MARKT TEISENDORF

Niederschrift über die öffentliche Sitzung des Marktgemeinderates

2 Neubau Feuerwehrgebäude Roßdorf

NEUBAU FEUERWEHRGERÄTEHAUS LÖSCHZUG ROSSDORF

VORENTWURF 1
 Neubau Löschzuggebäude Roßdorf
 GRUNDRISS EG M. 1:200
 30. September 2024

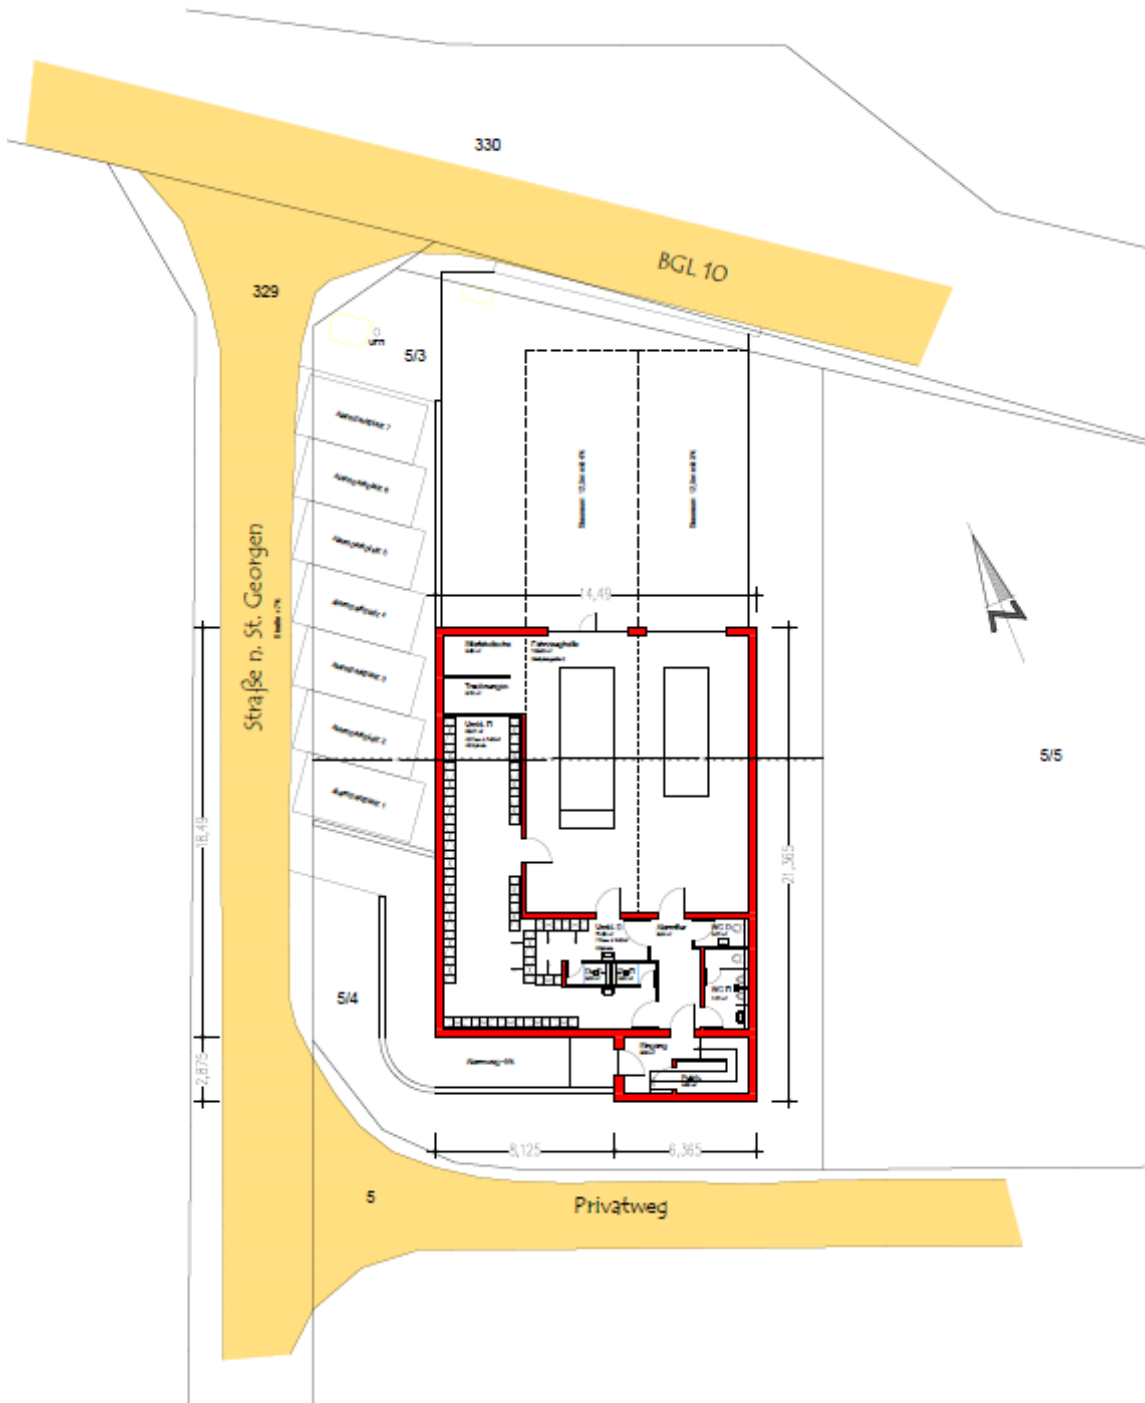
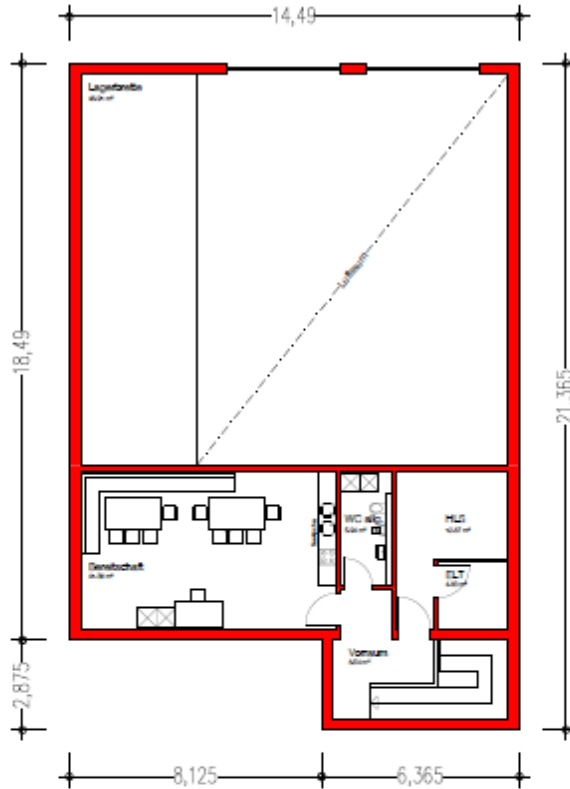
- Rechteckiger Baukörper 14,49 m x 18,49 m + angebautes Treppenhaus
- 6 Alarmparkplätze auf dem Grundstück
- Zugang Duschen von Einsatzumkleide aus
- Abtrennung der Einsatzumkleiden durch flexible Spinde
 - o Mögliche Aufteilungen:
 - 50 Herren + 2 Damen
 - 46 Herren + 6 Damen
 - 42 Herren + 10 Damen
- Nutzfläche: 357,09 m²
- BRI: 2007,52 m³

Variante 1		Variante 2	
Flexibilität bei den Einsatzumkleiden	+	Aufteilung Einsatzumkleiden fix	-
Sanitärräume sehr knapp bemessen	-	Sanitärräume praktikabler	+
Geringeres Bauvolumen (3,8 %)	+	Weniger Platz im OG	-
Treppenhaus als Anbau	-	Einfacher, rechteckiger Baukörper	+
Maximalbelegung 50 H + 2 D	-	Zusätzlicher Stauraum in Fahrzeughalle	+
7 Stellplätze	-	Maximalbelegung 50 H + 6 D	+
		Gerader Alarmweg	+
		8 Stellplätze	+
		Bereitschaftsraum größer	+
	2+		7+

MGR Stadler dankt ebenfalls für die gute Erläuterung. Er möchte wissen, ob es zutrifft, dass 80 qm mehr umbauter Raum (Unterschied Variante 1 zu 2) Kosten von ca. 80.000 € verursachen. Ebenso wie sich der Kostenunterschied zwischen Pult- und Satteldach verhält. Bastian Fritsche führt hierzu aus, dass der Kostenunterschied beim umbauten Raum eher bei der Hälfte liegt. Was das Dach betrifft, so ist das Gebäude eher klein und daher nehmen sich die Kosten hier nichts.

MGR Spiegelsberger möchte gerne wissen, wo die Zahl 50 Männer : 2 Frauen herkommt. Bastian Fritsche erklärt hierzu, dass derzeit 43 Männer und 2 Frauen beim Löschzug Roßdorf sind. Wie die Entwicklung hier ist, ist grundsätzlich schwer vorauszusagen. Bei den Spinden wurden verschiedene Möglichkeiten durchgeplant. Bei Variante 2 ist die max. Belegung 50 : 6.

MGRin Hogger gefällt das Satteldach am Besten, weil hier mehr mit PV-Anlage gearbeitet werden kann. Eine steilere Dachneigung wäre hier noch besser. Variante 1 findet sie im Hinblick auf die Variabilität sehr ansprechend. Was den Anteil der Frauen bei der Feuerwehr betrifft, so wäre es gut, wenn man die Möglichkeit zur Erweiterung hierfür hätte.

MGR Rauscher möchte noch wissen, ob die Technikräume immer die gleiche Größe haben. Hier erklärt Bastian Fritsche, dass bei der Variante 2 der Technikraum 16,5 x 4,8 m und bei der Variante 1 12,9 x 4,8 m ist. Bei der Variante 1 müsste evtl. das allgemeine WC für die Erweiterung des Technikraums geopfert werden.

VORENTWURF 2
 Neubau Löschzuggebäude Roßdorf

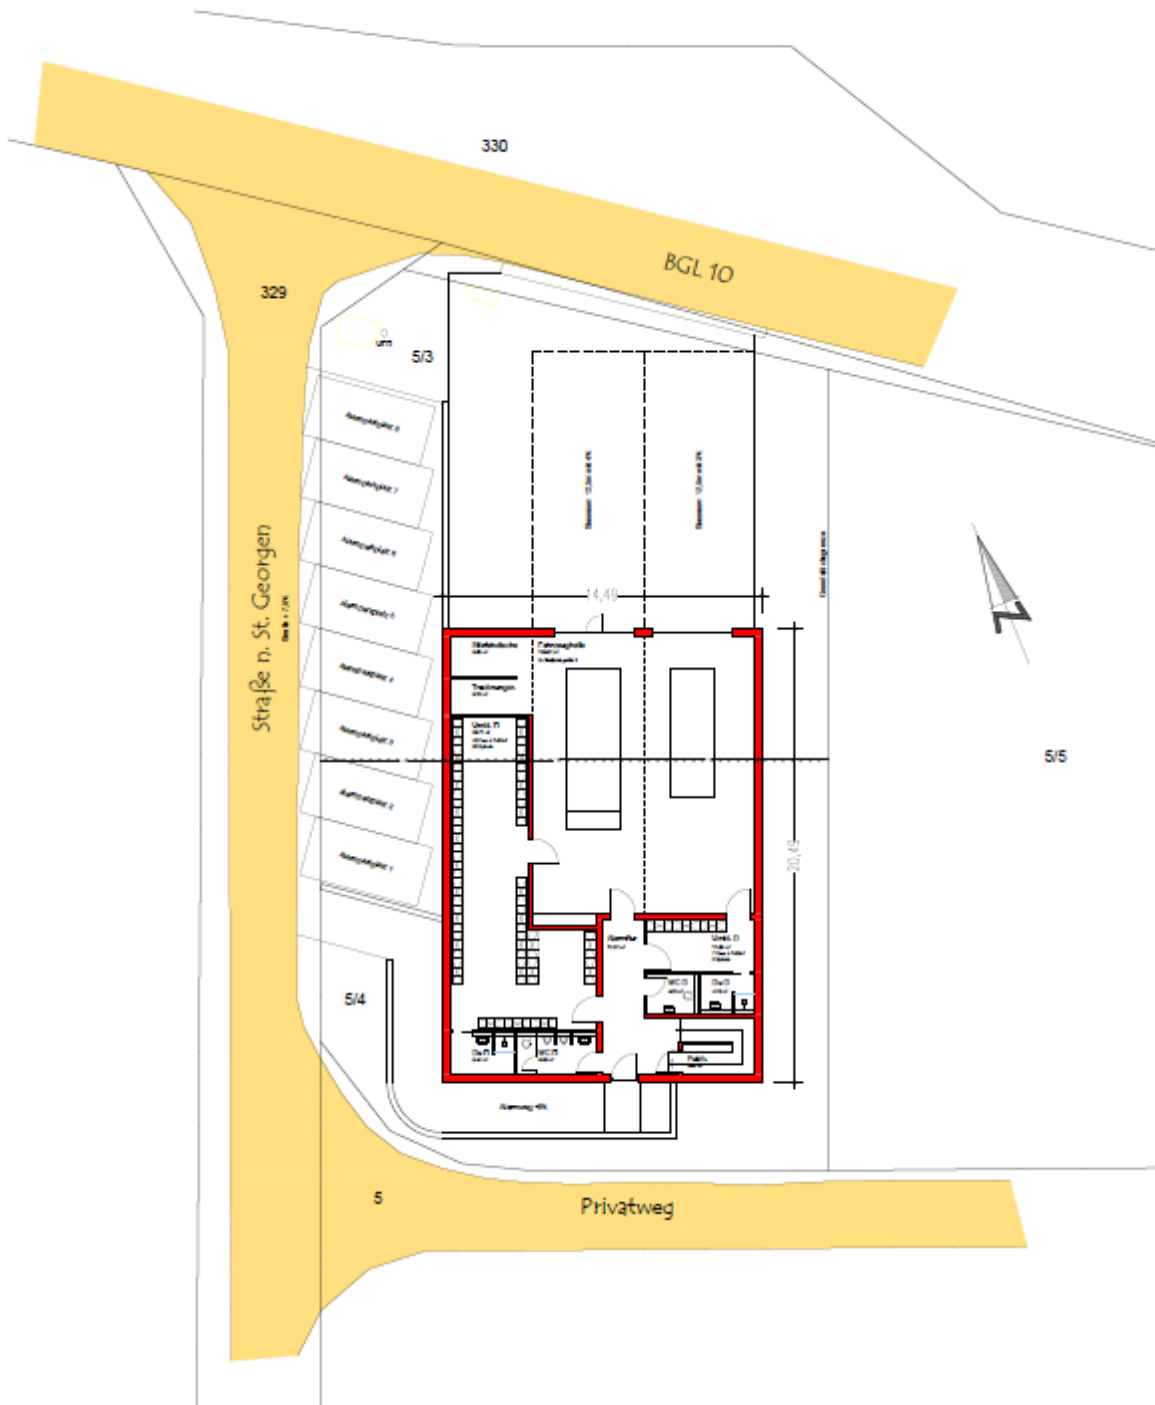
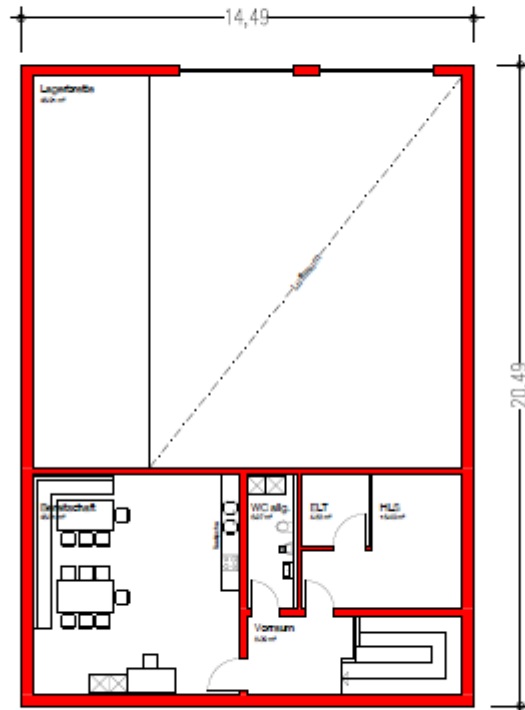
- Rechteckiger Baukörper 14,49 m x 20,49 m
- 8 Alarmparkplätze auf dem Grundstück
- Zugang Duschen von Einsatzumkleide aus
- Getrennte Einsatzumkleiden – 50 Herren + 6 Damen
- Nutzfläche: 387,58 m²
- BRI: 2084,44 m³

MGR Stadler erklärt, dass sich die Fraktion für die Variante 2 entschieden habe. Beim Dach würde man sich der Empfehlung des Planers anschließen.

Zweite Bürgermeisterin Stutz ist für die Variante 2, da diese flexibel, geräumig und eine gute Grundstücksausnutzung aufweist. Die Kosten machen sie auch nicht glücklich. Bei der Ausstattung nur das Erforderliche. Was die Dachvarianten betrifft so ergeben sich bei Beiden Vor- und Nachteile. Hier habe sie keinen Favoriten.

MGRin Aschauer schließt sich ihren Vorrednern an. Sie tendiert zu Variante 2. Was das Sandwichdach betrifft möchte sie wissen, ob es sich hier, wie in Oberteisendorf, um ein ein Blechdach handelt. Hier müsste auf einen Schallschutz geachtet werden. Bastian Fritsche informiert hier, dass beim Bereitschaftsraum eine Unterdecke eingebaut wird.

Der Marktgemeinderat beschließt, dass der Neubau des Löschzuggebäudes in Roßdorf gemäß Variante 2, vom 30.09.2024 ausgeführt werden soll.

VORENTWURF 1
 Neubau Löschzuggebäude Roßdorf
 STELLPLÄTZE M. 1:200
 30. September 2024

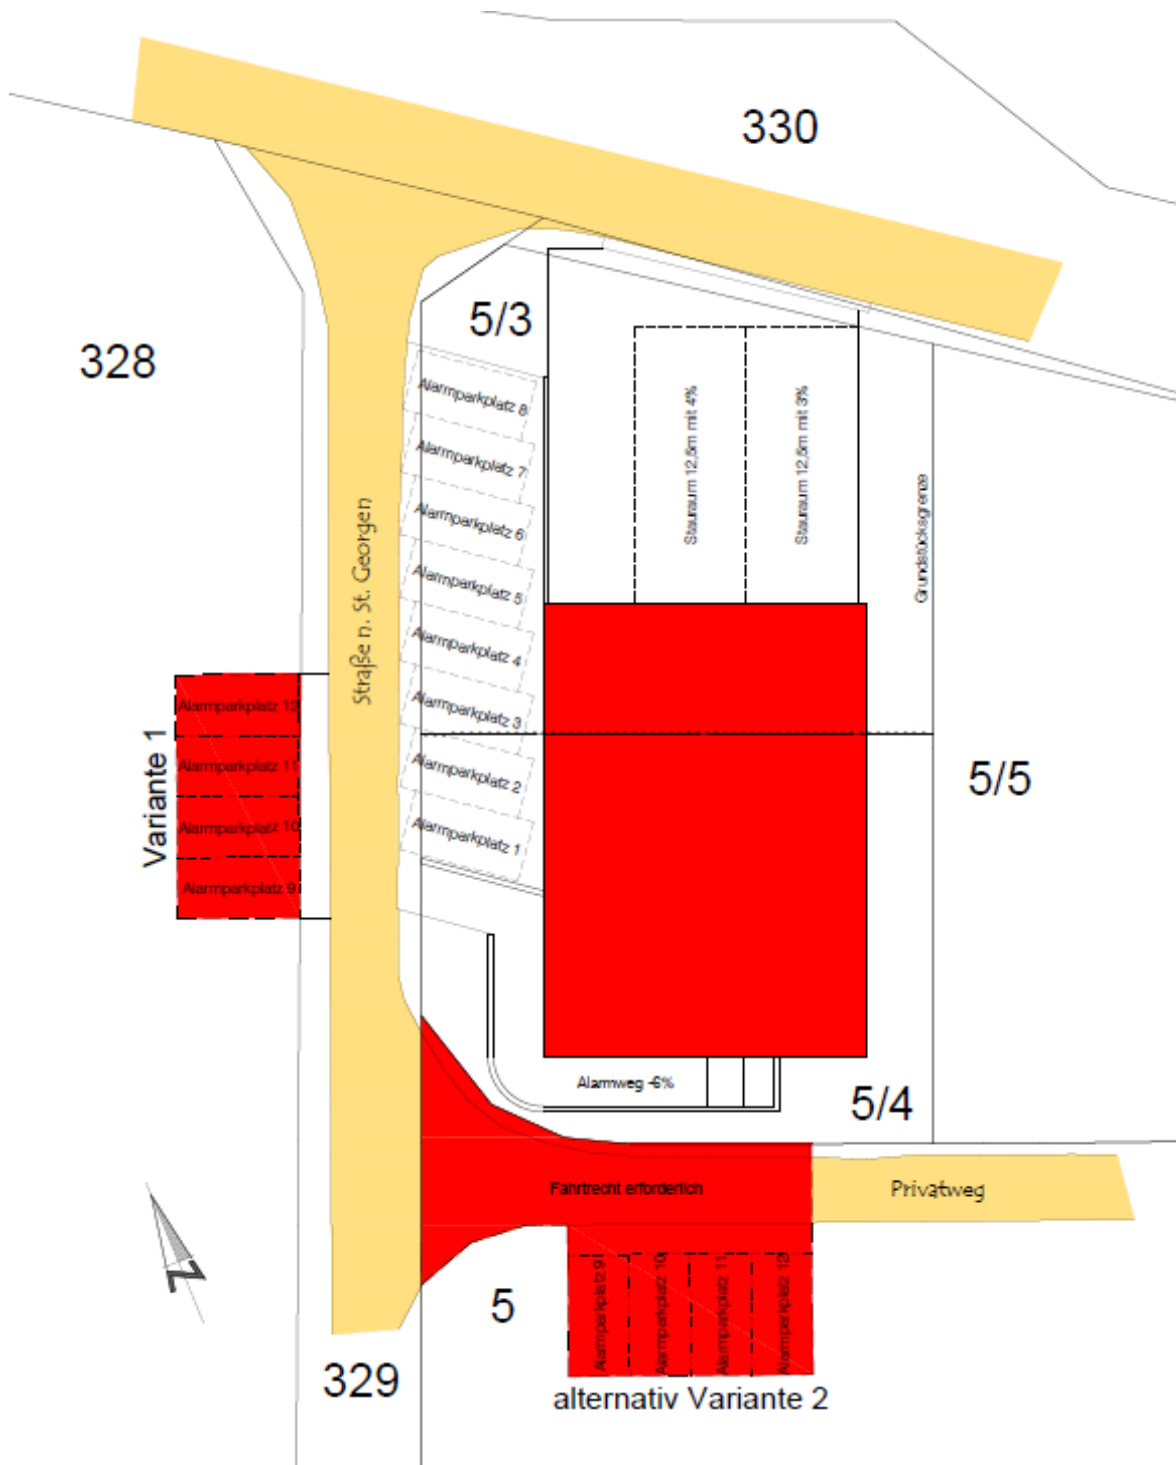
Nach der DIN 14092-1 müssen mindestens 9 Alarmparkplätze untergebracht werden. Grundsätzlich soll die Zahl der Stellplätze der Anzahl der Sitzplätze in den Einsatzfahrzeugen entsprechen. Wir gehen dabei von zwei Fahrzeugen mit Staffelbesatzung aus. (6 Personen)
 Es sind also 12 Stellplätze nachzuweisen. Dies wäre grundsätzlich im Süden und im Westen möglich. Beide Standorte werden von der Regierung akzeptiert.
 Die westliche Variante liegt näher am Alarmzugang und ist daher aus alarmtaktischer Sicht besser geeignet, die nördliche Variante liegt direkt am Geltungsbereich des Bplans und ist daher aus bauleitplanerischer Sicht leichter umsetzbar.

MGR Reitschuh ist nicht glücklich über die Kosten aber auch über die Größe des Gebäudes. Besonders im Hinblick darauf, dass auf dem Grundstück die Alarmparkplätze nicht untergebracht werden können. Auch findet er 50 Spindplätze für ein Fahrzeug, das nur mit 9 Einsatzkräften besetzt werden kann überdimensioniert. Er findet hier sollte man die Kirche im Dorf lassen. Er weiß, das es sich hier um keine Luxusvariante handelt, aber trotzdem findet er das Gebäude zu groß geplant.

MGRin Niederstraßer ist auch für die Variante 2. An der Größe des Gebäudes soll festgehalten werden. Sie ist nicht glücklich darüber, dass die Alarmstellplätze nicht auf dem Grundstück untergebracht werden können. Freier Stellplatz im Gebäude ist ihres Erachtens nach wichtig.

VORENTWURF **1**
Neubau Löschzuggebäude Roßdorf
ANSICHT SÜDWESTEN M. 1:200
30. September 2024

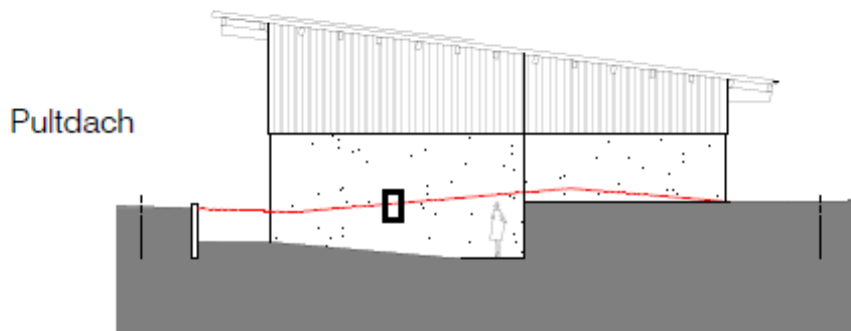
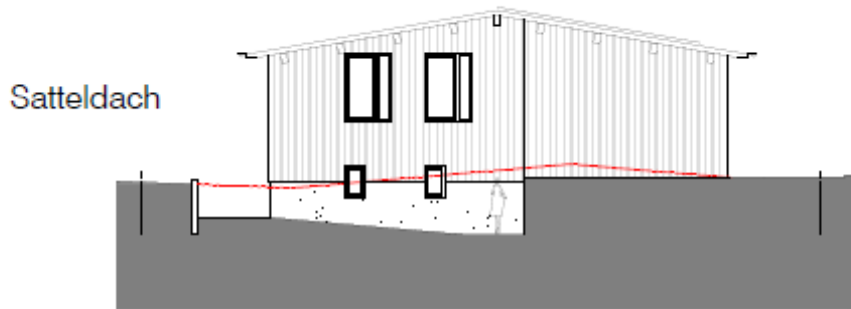
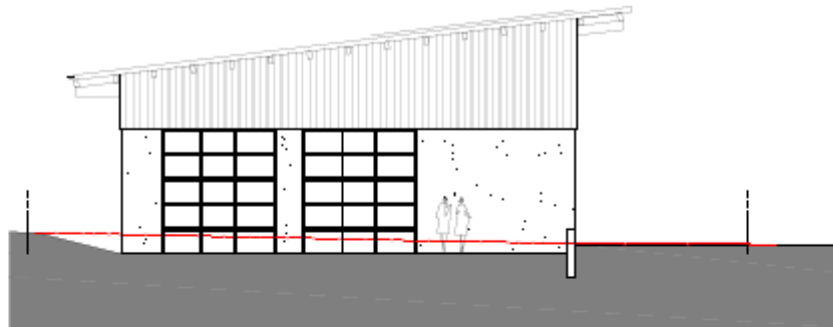
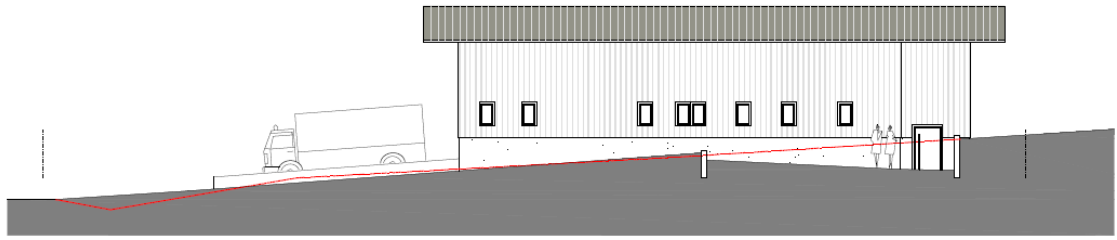
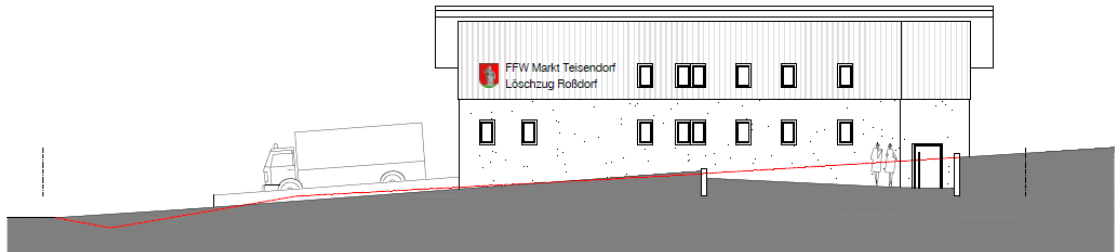
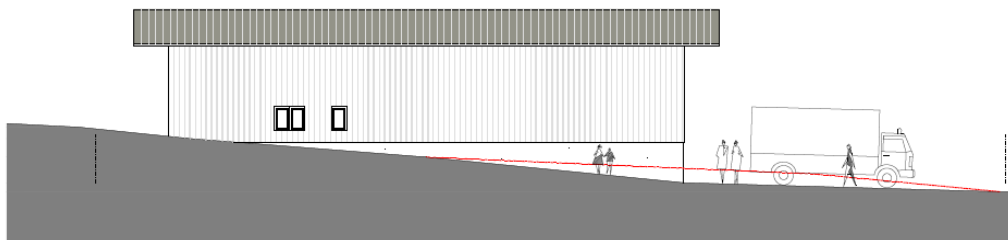
Satteldach		Pultdach	
Dachfläche: 381 m ²	+	Dachfläche: 403 m ² (+ 6%)	-
BRI: 2061 m ³		BRI: 2098 m ³ (+ 1,8%)	
Dachflächen Richtung Ost und West	+	Dachfläche nur Richtung Ost	-
First mittig und niedriger		First weiter von Wohnhaus entfernt, höher	
		Lagerbrette besser nutzbar	+

Variante 2 mit Satteldach würde er den Vorzug geben, führt MGR Spiegelsberger abschließend aus, weil er der Annahme ist, dass man hier eine schnellere Baugenehmigung erhält. Bastian Fritsche führt hierzu aus, dass auch beim Pultdach keine Verzögerung entsteht.

MGR Gschwendner gefällt auch die Variante 2 am Besten. Die Anzahl der Spinde sieht er nicht so dramatisch an. Hier bietet sich evtl. die Möglichkeit an, noch eine Trennwand einzuziehen, wenn notwendig. Satteldach würde er auch im Hinblick auf die optimale Nutzung der PV-Anlage bevorzugen.

Das Gebäude soll mit einem Satteldach ausgeführt werden.
